◆改善箇所説明図◆

【改善対象部位詳細】 キャブをチルトし、運転席下方より見る（A矢視）。

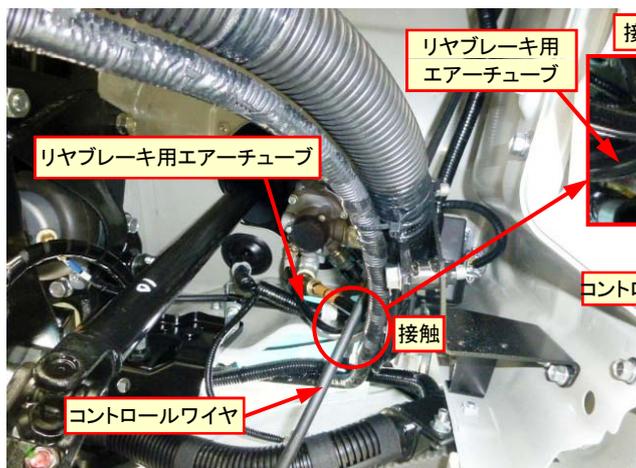
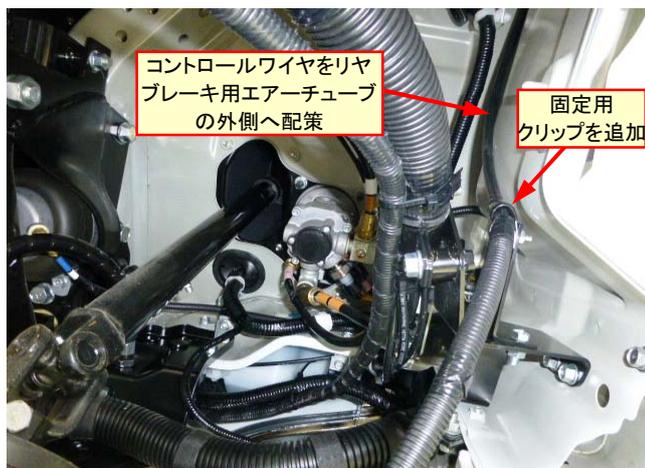
〔不適切な状態〕 コントロールワイヤがリアブレーキ用エアチューブと接触するものがある。

大型ダンプ車において、ダンプ操作のコントロールワイヤの配策を誤ったため、走行中の振動によりコントロールワイヤがリアブレーキ用エアチューブと接触するものがある。そのため、そのままの状態で使用を続けると、当該エアチューブが損傷しエアが漏れ、最悪の場合、制動能力が低下するおそれがある。

〔改善後の状態〕 コントロールワイヤの配策方法を変更し、固定用クリップを追加する。

全車両、コントロールワイヤの配策を点検し、配策が不適切なものは正規の配策に変更するとともに、リアブレーキ用エアチューブを点検し、損傷しているものは当該エアチューブを新品に交換する。
